ДИРЕКТИВА ЛЕТНОЙ ГОДНОСТИ

№ 2021-АНСАТ, АНСАТ-К-04

Применимость – вертолеты типа АНСАТ, АНСАТ-К (модель АНСАТ-К)
и их модификации

ТЕХНИЧЕСКОЕ РЕШЕНИЕ № 1/144-2021-КВЗ

Рисунок 1

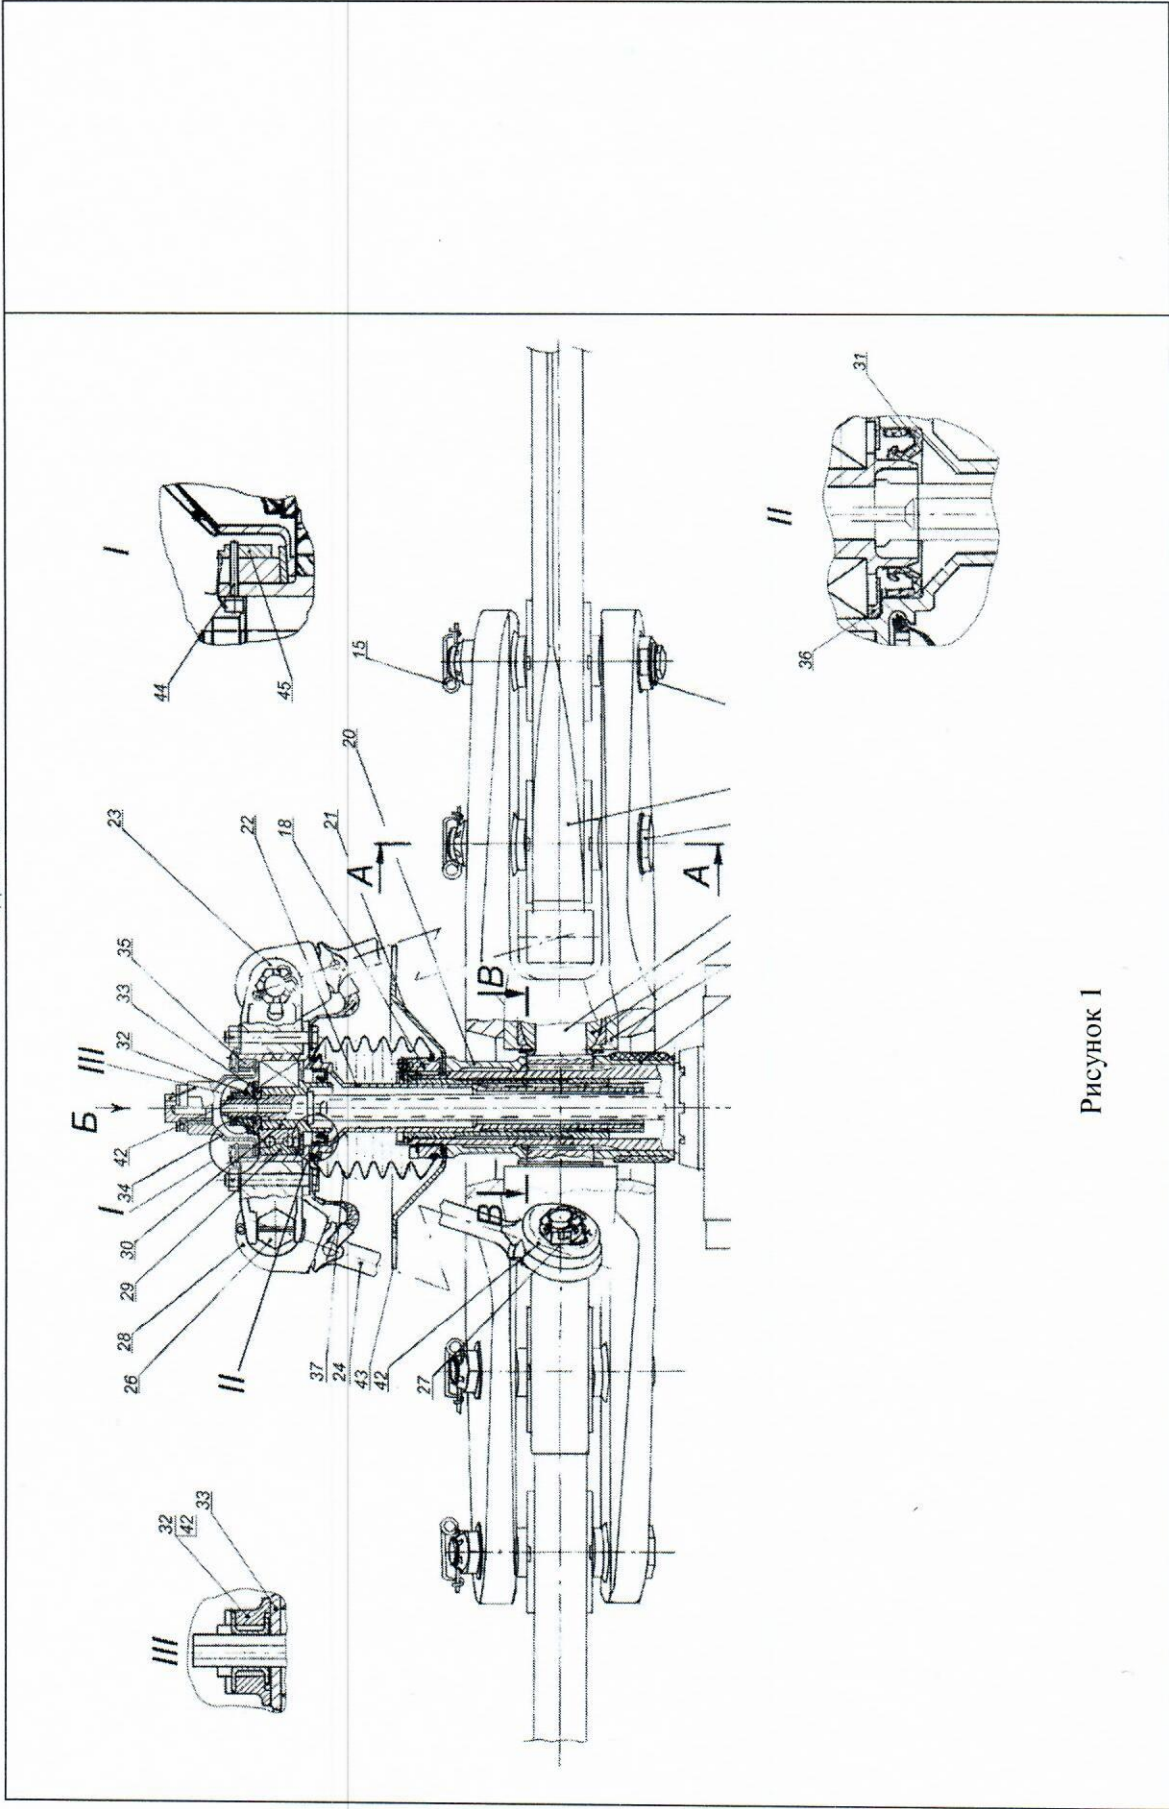
Временная технологическая карта 064.20.00 м	
Наименование работы: Осмотр элементов рулевого винта	
Содержание операции и технические требования (ТТ)	Работы, выполняемые при отклонениях от ТТ
<p>1. Демонтировать ползун с вала хвостового редуктора:</p> <ol style="list-style-type: none"> 1.1 Установите стремянку в районе хвостового редуктора. 1.2 Подключите к гидросистеме вертолета наземную гидравлическую установку. Включите электропитание. Установите ползун в максимально выдвинутое положение, нажав левую педаль в кабине пилота до упора. 1.3 Расконтрите и отверните гайки болтов крепления тяг к коромыслу, выньте болты. Отсоедините тяги от коромысла. 1.4 Расконтрите и отверните гайки пальцев поводков лопастей. Снимите с пальцев шайбы втулки и тяги. 1.5 Расконтрите гайку крепления наружного кольца подшипника ползуна. 1.6 На коромысло установите приспособление 333.9950.000 (НАЛФ.333.9950.000) и отверните гайку. Снимите шайбу и крышку, установленные в ползуне. 1.7 Расконтрите гайку на штоке, разогнув лепестки пластинчатых замков. Отверните гайку. Снимите со штока шайбу стопорную. 1.8 Переместив ползун с коромыслом в направлении к рулевому винту, выведите подшипник из ползуна. Снимите подшипник и гильзу, установленную под подшипником, со штока. <p>2. Проконтролируйте подшипник (поз. 29, рис. 1 данной тех.карты) с установленной в него гильзой (поз. 30) на отсутствие подклиниваний, заеданий, неплавного хода, посторонних шумов. В случае их наличия - подшипник и гильза подлежат замене.</p> <p>3. Демонтируйте гильзу (поз. 30) из внутреннего кольца подшипника (поз. 29). В случае невозможности демонтажа гильзы усилием «от руки» - гильза и подшипник подлежат замене.</p> <p>ВНИМАНИЕ: ГИЛЬЗА ИЗ ПОДШИПНИКА ДОЛЖНА ДЕМОНТИРОВАТЬСЯ БЕЗ НАТЯГА, УСИЛИЕМ «ОТ РУКИ» НА ПОДШИПНИКЕ (В ТОМ ЧИСЛЕ НА ВИДИМЫХ ЧАСТЯХ СЕПАРАТОРА) НЕ ДОЛЖНО БЫТЬ МЕХАНИЧЕСКИХ ПОВРЕЖДЕНИЙ (РИСОК, ЗАБОИН). ПОДШИПНИК ДОЛЖЕН ВРАЩАТЬСЯ ПЛАВНО, БЕЗ ЗАЕДАНИЙ.</p> <p>4. Смонтируйте ползун на валу хвостового редуктора:</p>

<p>4.1 На шток установите гильзу.</p> <p>На гильзу установите подшипник, предварительно промыв его от старой смазки и смазав его свежей смазкой ЦИАТИМ-201.</p> <p>ВНИМАНИЕ: ПОДШИПНИК НА ГИЛЬЗУ ДОЛЖЕН УСТАНОВЛИВАТЬСЯ БЕЗ НАТЯГА, УСИЛИЕМ «ОТ РУКИ». НА ПОДШИПНИКЕ (В ТОМ ЧИСЛЕ НА ВИДИМЫХ ЧАСТЯХ СЕПАРАТОРА) НЕ ДОЛЖНО БЫТЬ МЕХАНИЧЕСКИХ ПОВРЕЖДЕНИЙ (РИСОК, ЗАБОИН). ПОДШИПНИК ДОЛЖЕН ВРАЩАТЬСЯ ПЛАВНО, БЕЗ ЗАЕДАНИЙ.</p> <p>Подшипник следует устанавливать таким образом, чтобы маркировка подшипника была обращена в сторону, противоположную рулевому винту.</p> <p>4.2 На шток установите шайбу стопорную.</p> <p>В пазы штока установите новые пластинчатые замки.</p> <p>4.3 Наверните гайку штока на шток и затяните ее моментом 18...20 Н•м (1,8...2,0 кгс•м), совместив при этом пазы на штоке с прорезями в гайке.</p> <p>4.4 Законтрите гайку штока, загнув лепестки пластинчатых замков в прорези на гайке.</p> <p>4.5 Сдвиньте ползун в направлении от рулевого винта, поместив подшипник ползуна, закрепленного на штоке, в ползун.</p> <p>4.6 Установите крышку, шайбу. Верните гайку в ползун и затяните ее моментом 60...70 Н•м (6,0...7,0 кгс•м) с помощью приспособления, 333.9950.000 (НАЛФ.333.9950.000) предварительно установленного на коромысло. При затяжке гайки совместите прорези в гайке с отверстиями в ползуне.</p> <p>4.7 Законтрите гайку двумя стопорными винтами, установленными в отверстия ползуна, совмещенные с пазами гайки (поз. 35) и ввернуть их в гайки (поз. 45). Законтрите винты контрольной проволокой диаметром 0,8 мм.</p>

ПРИЛОЖЕНИЕ 5

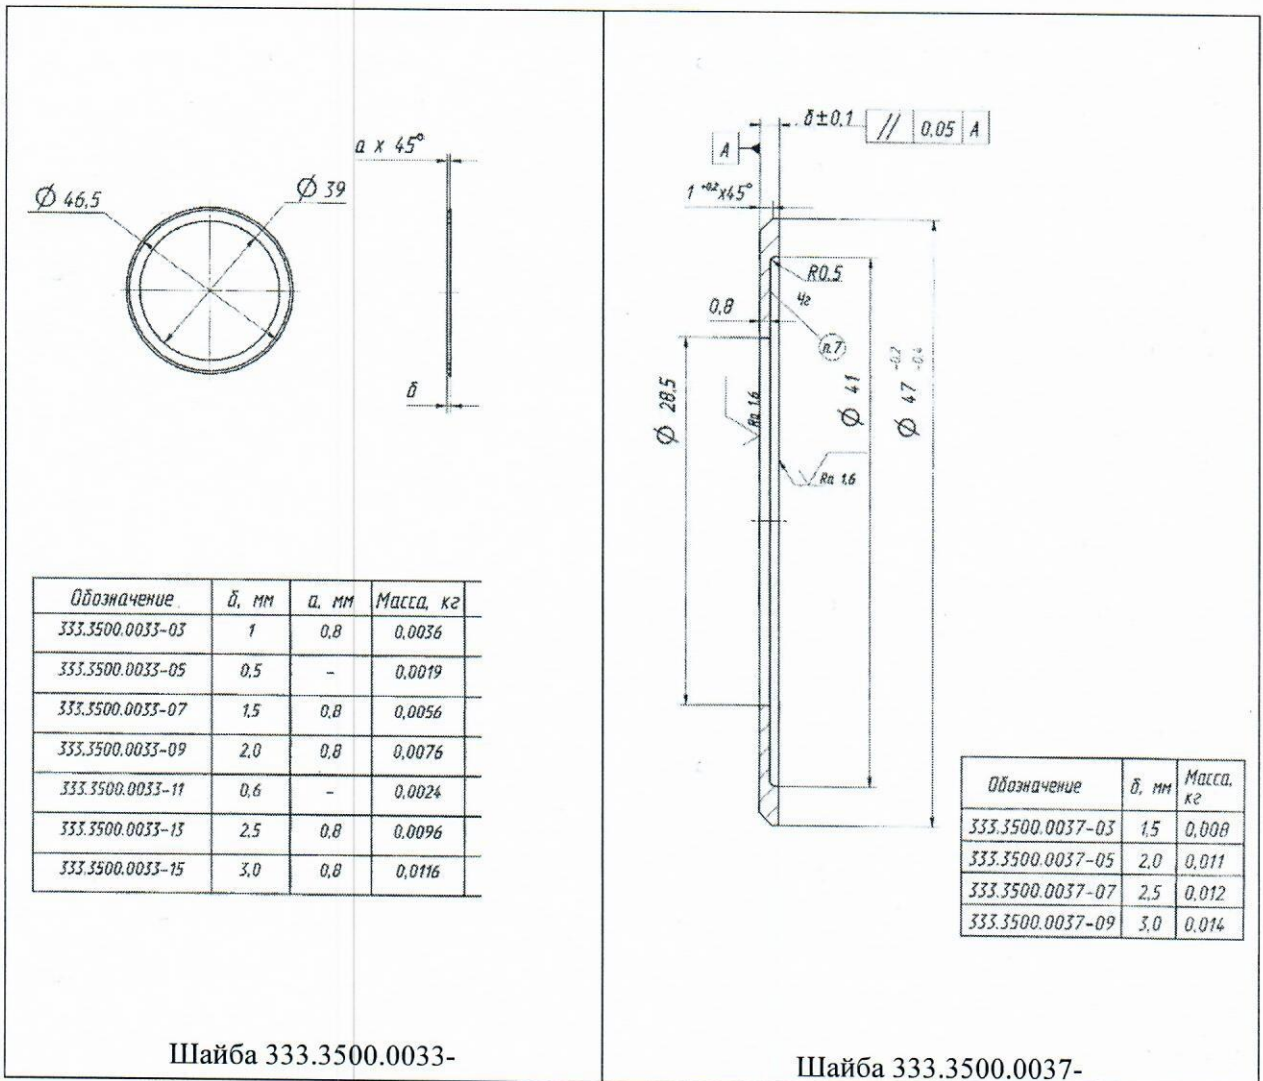
При этом в паспорте 333.3520.1000-ПС в разделе «2. Комплектность» в графе «Примечание» сделать запись номера фактически установленной шайбы 333.3500.0033- и 333.3500.0037- (см. Приложение 5), предварительно выполнив замер их толщин.
